Zeitschrift: **Schweizer Ingenieur und Architekt**

Centre de rencontres, de spectacles et de loisirs à Moutier BE

Extrait du programme

5e prix (7000 Fr.): **Architrave**, Delémont;
collaborateurs: **Henri-Robert Charrue**,
Gérard Wuthrich, **Aurèle Calpe**

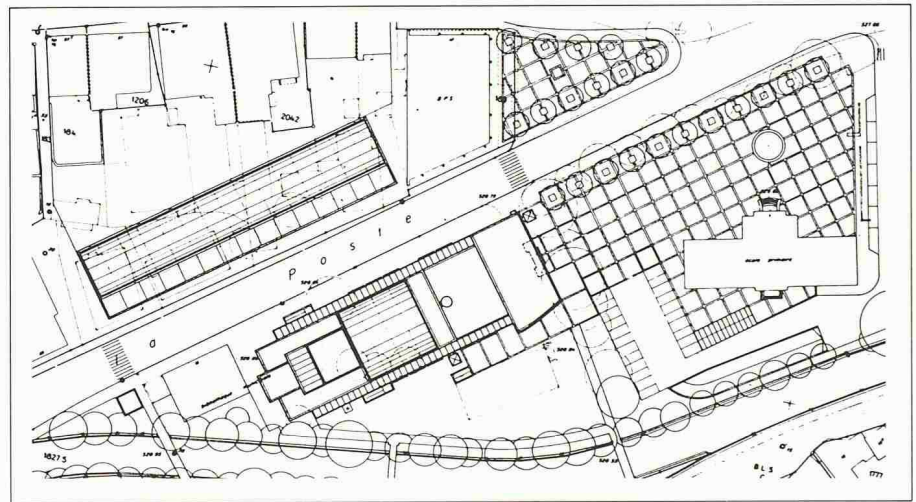
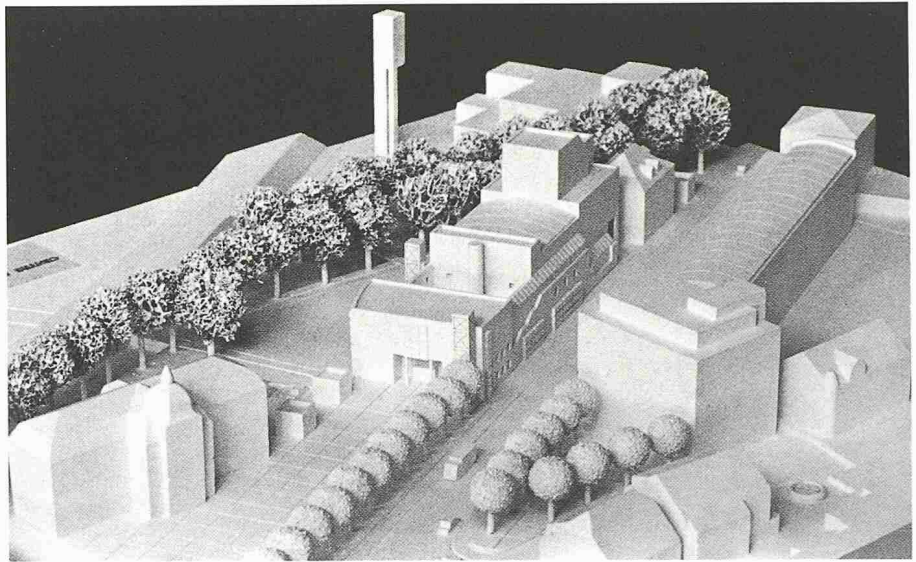
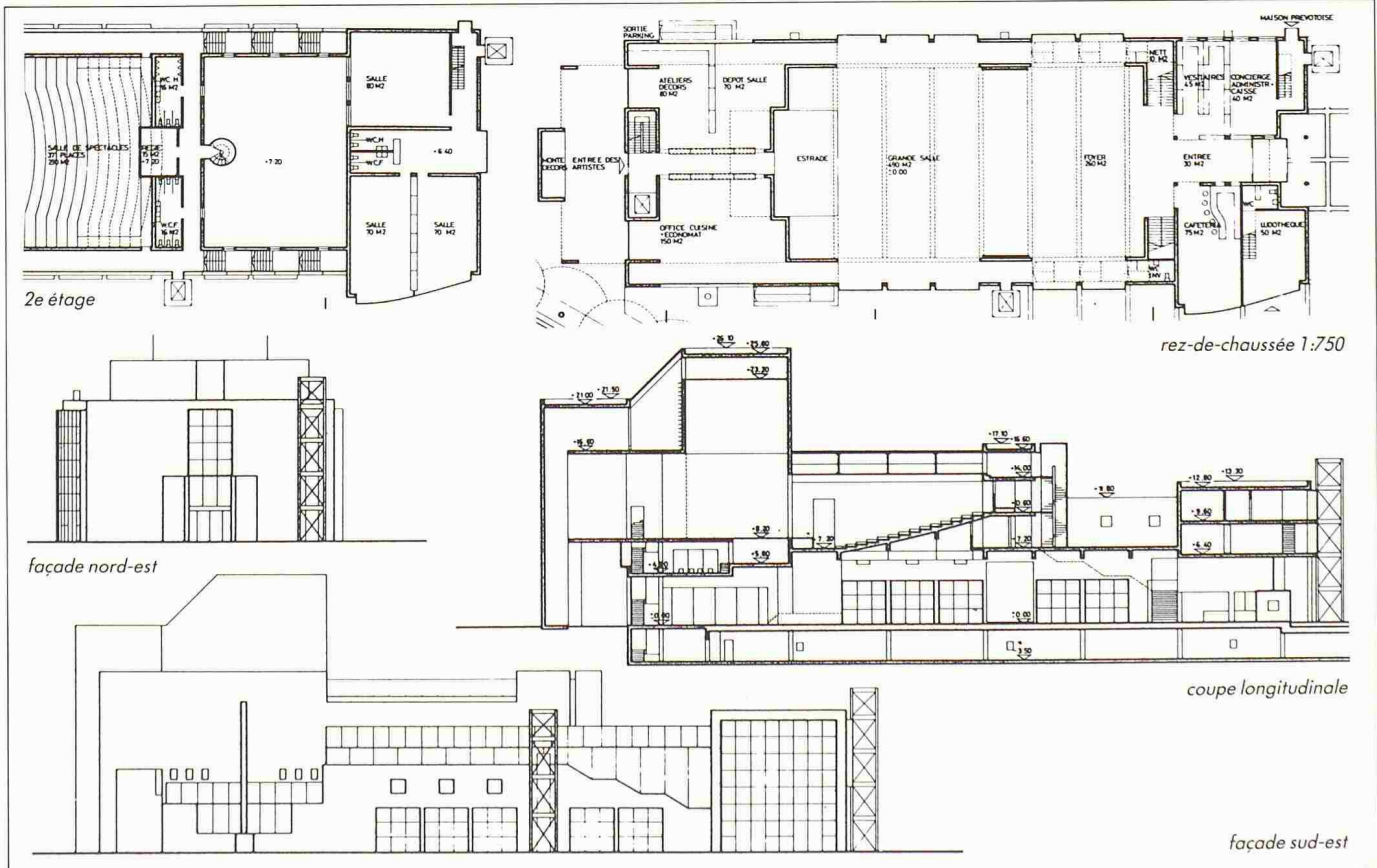
Le parti de renforcement de l'avenue de la Poste, prolongé au travers de la place par des plantations, est clair; le préau Nord de l'école devient l'espace principal d'accès. Le traitement égal du front de rue et de la façade côté Birse ne tient pas compte des caractères spécifiques de ces espaces. La disposition de l'entrée de la Maison Prévotoise est mauvaise. La volumétrie est écrasante; les rapports de masses avec la bibliothèque et l'église sont hors d'échelle. L'ensemble est grandiloquent et ne dialogue pas avec la ville.

Les deux salles superposées fonctionnent bien. Le plafond «en voûte» de la salle de spectacles rend toutefois difficile son accès pour l'équipement scénographique. Le foyer constitue un prolongement logique et facilement exploitable de la grande salle. En revanche l'accès à la salle de spectacles est trop long. L'entrée principale, bien située dans l'axe du bâtiment et donnant sur le préau Nord de l'école, manque d'ampleur.

6e prix (6000 Fr.): **Andrea Molari, Bernard Wick**, Bienne; collaborateurs: **J.-P. Joliat, M. Schuepbach**

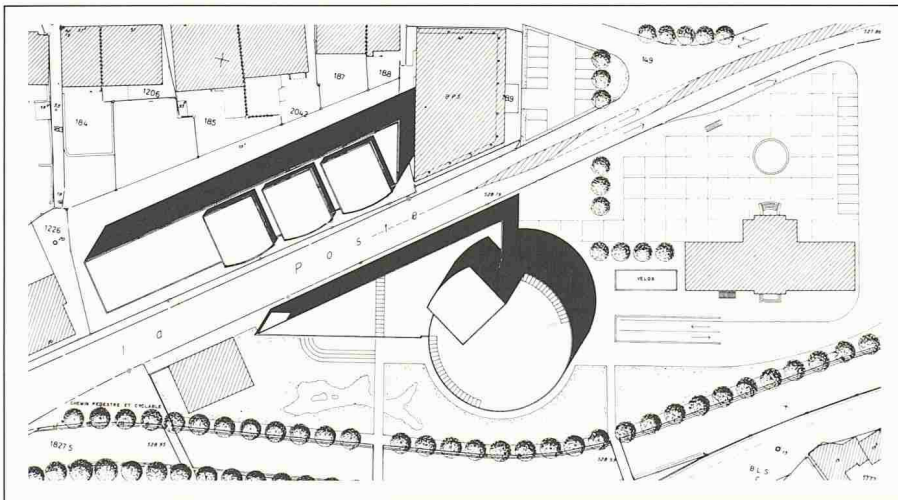
Le renforcement proposé du côté Nord de l'avenue de la Poste ignore la possibilité d'une continuité entre la ville et la Birse. Les façades du volume secondaire ne reflètent pas l'échelle (niveaux) des espaces qu'il contient. La logique du cylindre devrait engendrer une définition d'espace homogène sur son pourtour.

L'entrée principale et la cafétéria, ouverte sur le parc, assurent un accueil agréable. La salle de jeunesse indépendante avec son prolongement extérieur en gradins, constitue une bonne solution, mais les autres locaux sont mal disposés. La forme extérieure ronde du bâtiment principal ne reflète pas l'aménagement des espaces intérieurs qui sont conventionnels. La superposition des deux salles pose des problèmes d'exploitation et d'accès difficiles tant pour les spectateurs que pour la scène. Le choix du système constructif n'est pas cohérent avec le parti architectural. La superposition des fonctions est mal résolue: hauteur de la grande salle insuffisante, mauvaise relation du dessous de scène avec la scène.
